鑽石山綜合發展區內非公營房屋設施 –
「活水公園」內各區的設計建議

本文件旨在向黃大仙區議會介紹鑽石山綜合發展區內擬建的「活水公園」內各區的設計建議，並聽取議員的意見。

檔案編號：HAD WTSDC 13-5/5/53 Pt.51

二零一九年一月

Ⓔ 石寓室內展示區

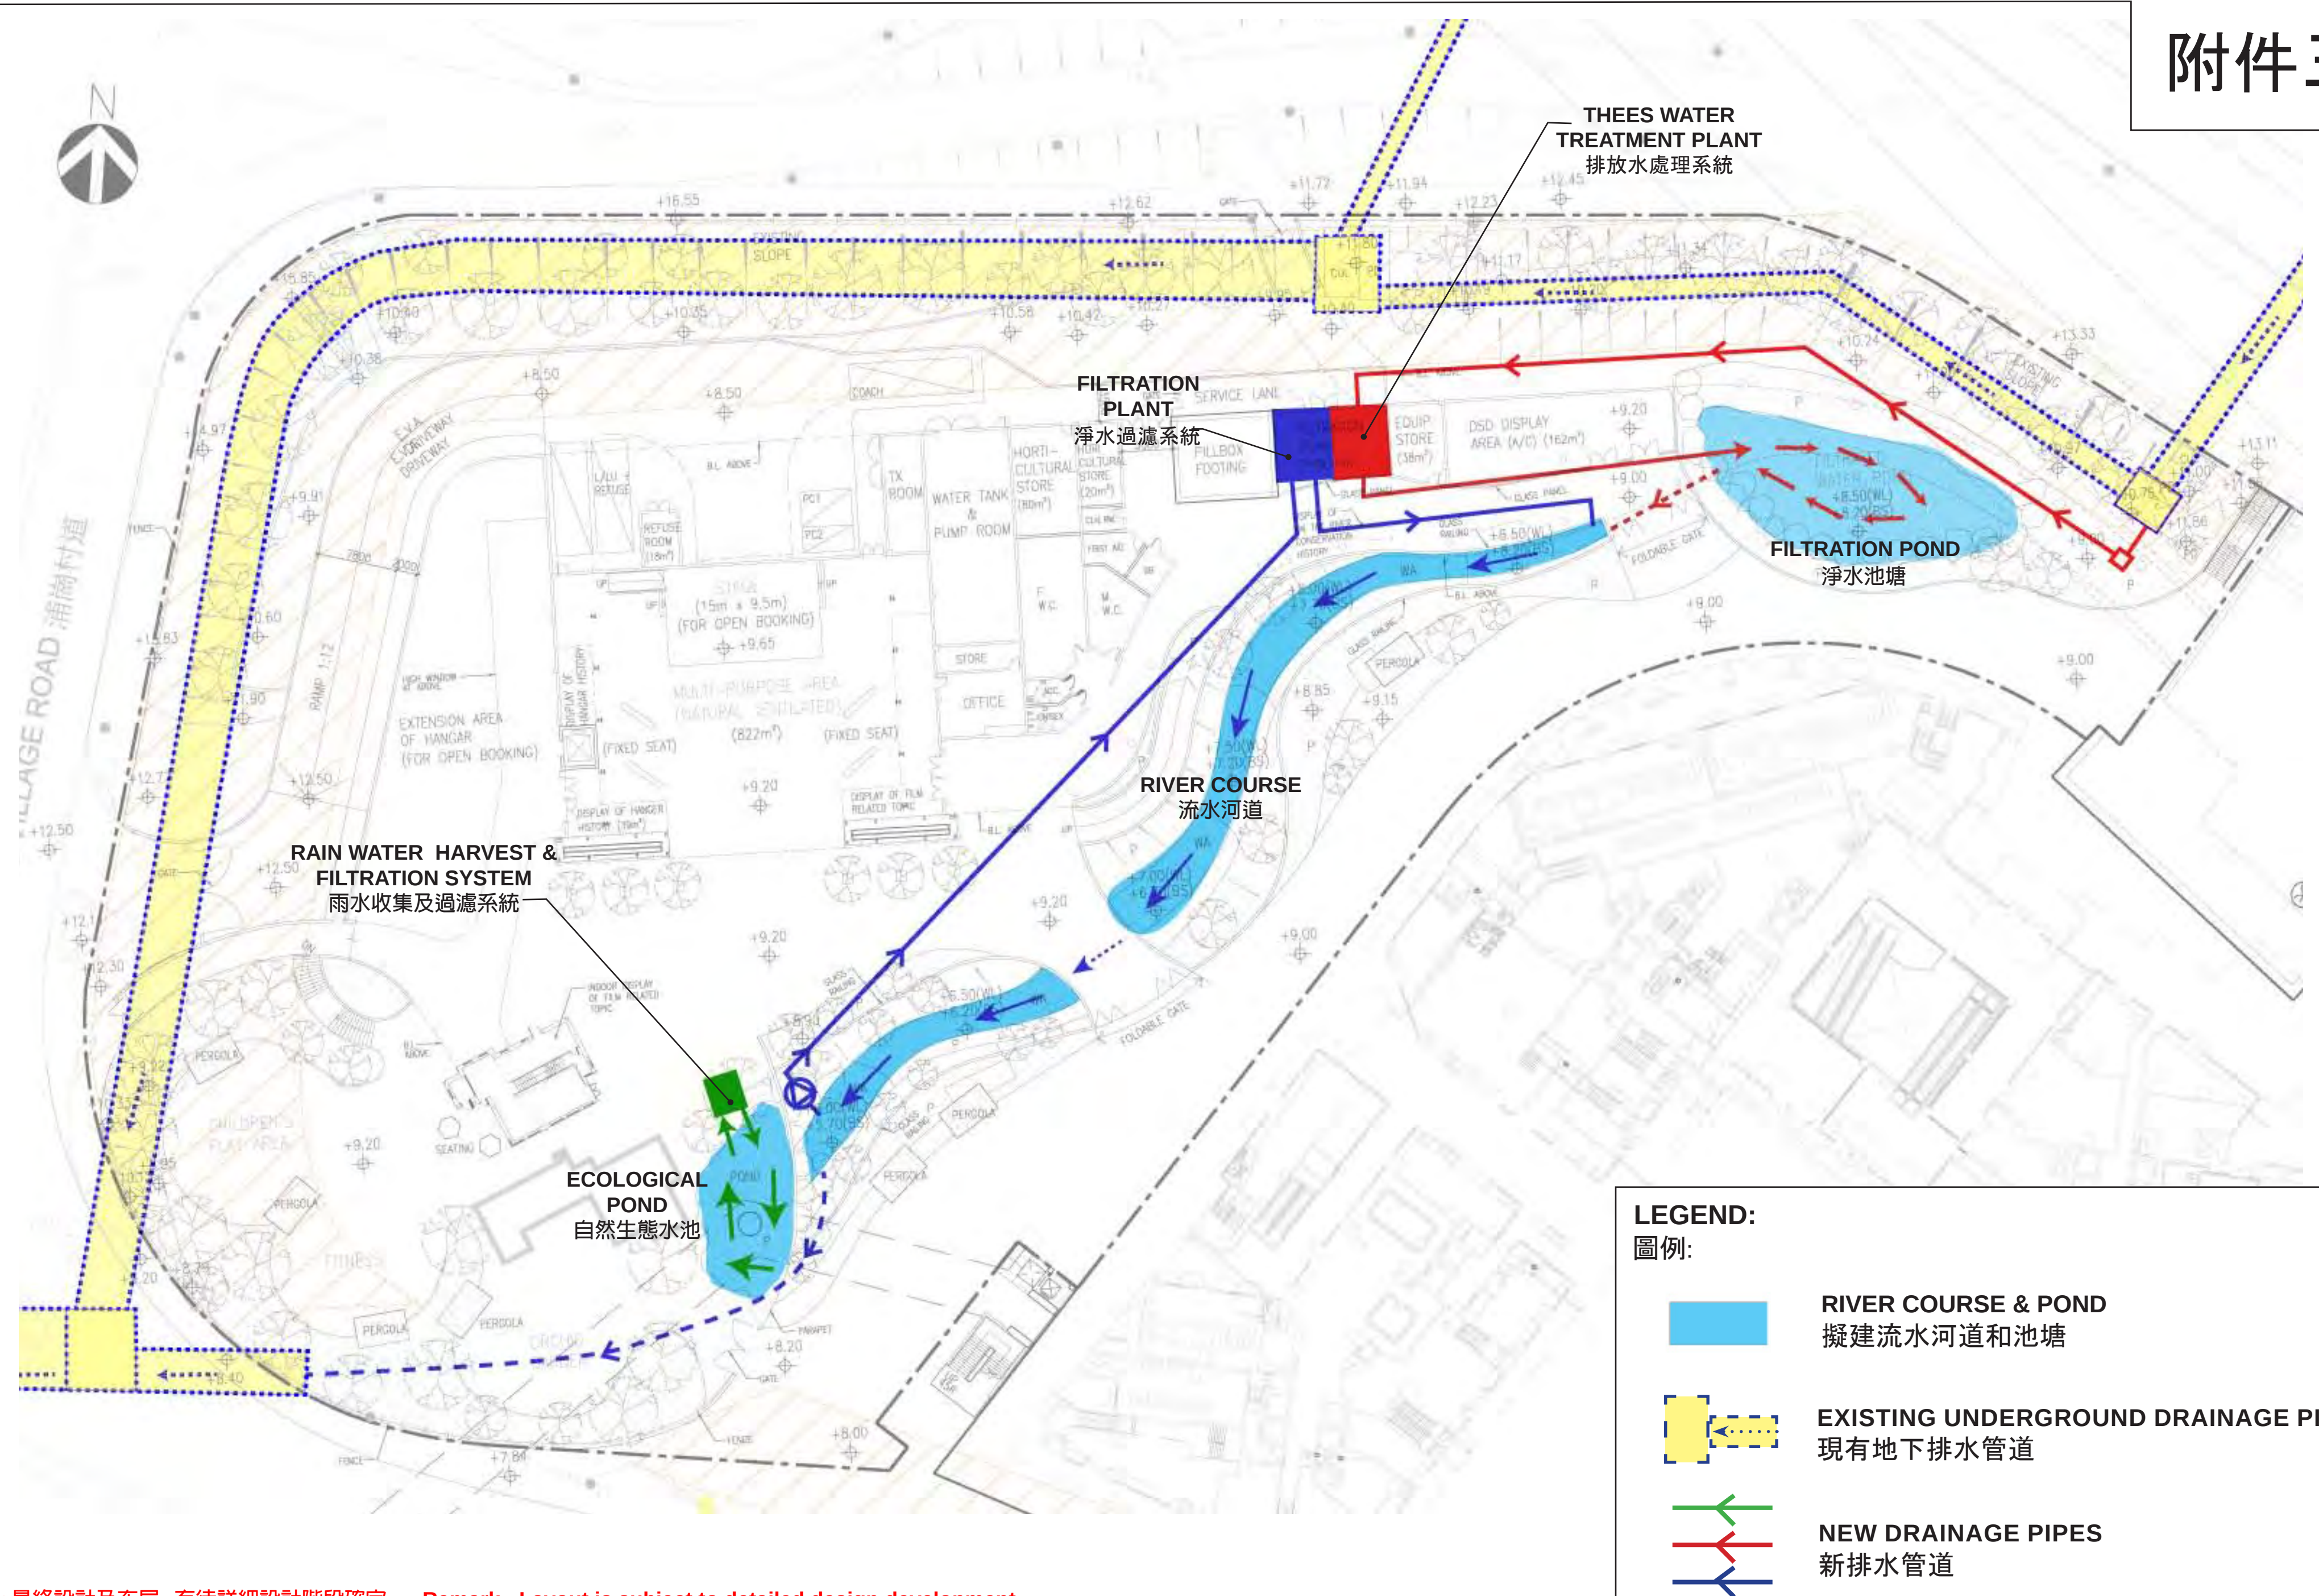
於黃大仙區議會第十七次會議 (二零一八年七月三日) 收集到的意見	部門回應
e) <u>要求於 SW1行人隧道增加商舖</u> 建議擴闊 SW1 隧道的闊度，並將其視為規劃中房屋署商場的延伸部份。 f) <u>於鑽石山站A2出口增建無障礙設施連接文化一條街</u> 建議於鑽石山站 A2 出口增建可直達文化一條街的無障礙設施，市民能更方便和快捷地由港鐵站出口到達文化一條街。	e) 由於擬建的行人隧道闊度有限，而且需要考慮防火及走火通道等安全因素，加上隧道內斜道較多，並不適宜作商舖用途。行人隧道兩端會與公營房屋發展項目的購物設施互相連接，以方便市民使用。 f) 經研究後，我們將於公營房屋發展的平台近鑽石山站A2出口加設一部直達「文化園景大道」的升降機，以加強港鐵出口與「文化園景大道」的人流接駁。
3. 民建聯黃大仙支部提交，題為「就鑽石山綜合發展區內非公營房屋設施『活水公園』和『文化園景大道』修訂設計建議表達意見」的意見書(根據區議會會議記錄附件五) a) 希望了解將石寓移往公園西南面位置的原因及好處。 b) 區議會文件第76/2017號中表示會設置有蓋長廊（即電影文化廊）連接飛機庫與石寓，以便市民透過電影文化廊的各式各樣展覽了解大磡村與電影製作的歷史故事，為何電影文化廊在是次修訂建議中並沒有再提及，無緣無故「被消失」。 c) 希望政府盡快提出石寓的內部空間如何運用及其運作模式，草擬方案，提交區議會進行諮詢及討論。	a) 石寓移往公園西南面較空曠的位置，可與鄰近的遊樂及健體設施、草坪、水池和蘭花園作一併設計，重塑昔日大磡村內大觀園的和諧氣氛和園藝景緻。 b) 正如本文件第8段所載，重建後的石寓透過有蓋空間與飛機庫連接。圍繞石寓的戶外空間可展示與香港電影業發展有關的題材。 c) 正如本文件第8段所載，石寓的兩層室內空間計劃擺放藏品，並以多媒體形式介紹香港電影業發展、往日大觀園以及附近片場的歷史變遷。

於黃大仙區議會第十七次會議 (二零一八年七月三日) 收集到的意見	部門回應
d) 黃大仙區議會文件第76/2017號中表示，市民可從室外的公園平台去欣賞機槍堡獨特的圓拱形外貌，但是次修訂建議中，機槍堡的位置有所調整，綠化平台能否讓市民近距離地觀賞機槍堡的外貌？ e) 「文化園景大道」方面，希望了解此「多用途空間」的面積及設計如何。 f) 是次修訂建議表示將會於星期日及假日設置手工藝流動攤檔，其位置是否與之前建議的五間商舖鄰近？究竟現時「文化園景大道」有多少個舖位是供藝術團體租用或售賣文化藝術相關的產品及手作？而有關公營房屋發展項目中所設置的多間面向「文化園景大道」的商舖是否位於大道內？公營房屋發展項目的商業平台加設了通道連接「文化園景大道」，確實的通道位置及平台上的舖位的佈局又如何？	d) 遊人可在綠化平台近距離地觀賞機槍堡的外貌。 e) 「文化園景大道」的有蓋多用途空間可作為文化藝術表演用途，面積約2 000平方呎，採開放式設計。 f) 園內的手工藝流動攤檔靠近公營房屋發展範圍內面向「文化園景大道」的五間商舖。而公營房屋的商業平台設有通道連接「文化園景大道」，平台設有大約十個舖位供不同團體租用，大概佈局位置可參看二零一八年七月的黃大仙區議會文件第58/2018號附件四。
4. 議員樂見房屋署在設計「活水公園」部分時對議會的意見從善如流，但認為「文化園景大道」內有關電影部分的展現仍嫌不足。認為前皇家空軍飛機庫(飛機庫)的地底過萬尺，理應地盡其用，作為電影工作室或電影訓練場地。亦建議於飛機庫前的廣場豎立李小龍像，吸納世界各地的旅客前來參觀。應考慮如何透過園區展現李小龍的哲學及精神，向遊人及遊客推廣。	請見以上第2項(a)回應。 於石寓的戶外及室內展示區，可考慮展示與香港電影業發展有關的題材，以及設置含李小龍哲學元素的展品的可行性，從而將李小龍的哲學及精神元素融入園區之中。

8. 石寓是著名影星喬宏先生的故居，與香港電影業發展有著息息相關的連繫。重建後的石寓透過有蓋空間與飛機庫連接，而圍繞石寓的戶外空間可展示與香港電影業發展有關的題材。石寓的兩層室內空間計劃擺放藏品，介紹香港電影業發展、往日大觀園以及附近片場的歷史變遷。
